MENNECY & ENVIRONS DRAINAGE DE LA PLAINE AGRICOLE

Plans de drainage et leur localisation

Évaluation environnementale des projets
Nos réf : EE-930-14

Avis de l'autorité environnementale sur le projet de création de la zone d'aménagement concerté (ZAC) « Le Saule Saint-Jacques » à Ormoy (Essonne)

Plan de situation du projet à l'échelle d'Ormay
Source : Dossier de création de ZAC (complété d'indications de localisation)

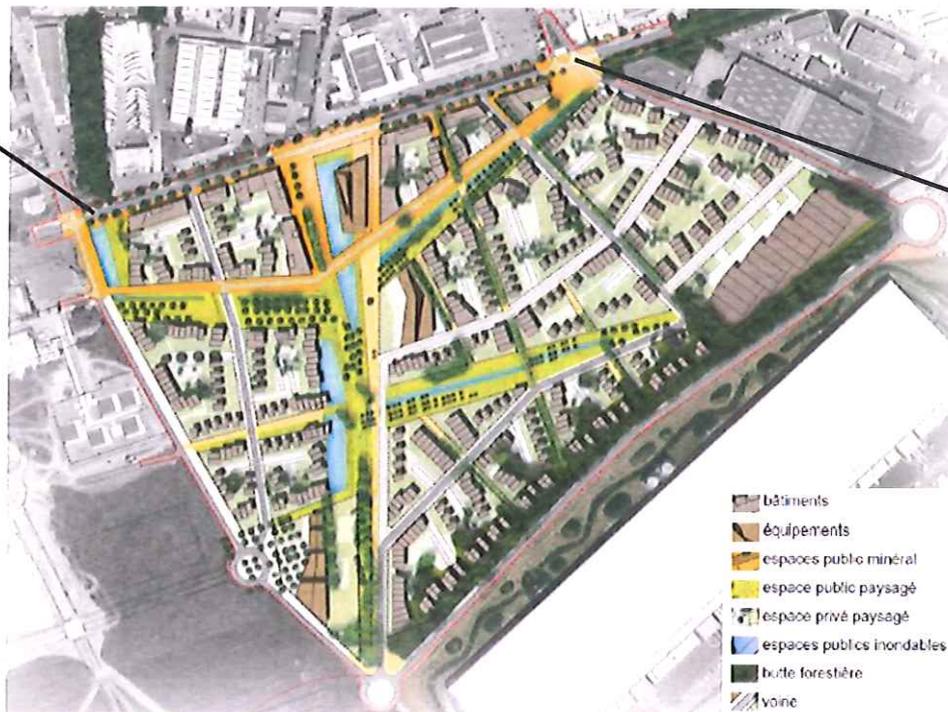
Le site de la ZAC n'est pas traversé par des cours d'eau mais deux cours d'eau se situent à proximité. Le dossier précise que l'Essonne se trouve à 800 mètres au nord et la Seine à 2 km à l'est du projet. Il aurait été intéressant que les deux cours d'eau soient présentés et localisés.

Selon la cartographie des enveloppes d'alerte de zones humides d'Ile-de-France (cf. p59), une partie nord de la ZAC est située en zone de classe 3 (forte probabilité de zones humides). Une étude spécifique, jointe au dossier, a été réalisée en mars 2013 et conclut à l'absence de zone humide sur la zone. Néanmoins, le fossé agricole, qui traverse cette partie de la ZAC mériterait d'être mieux caractérisé.
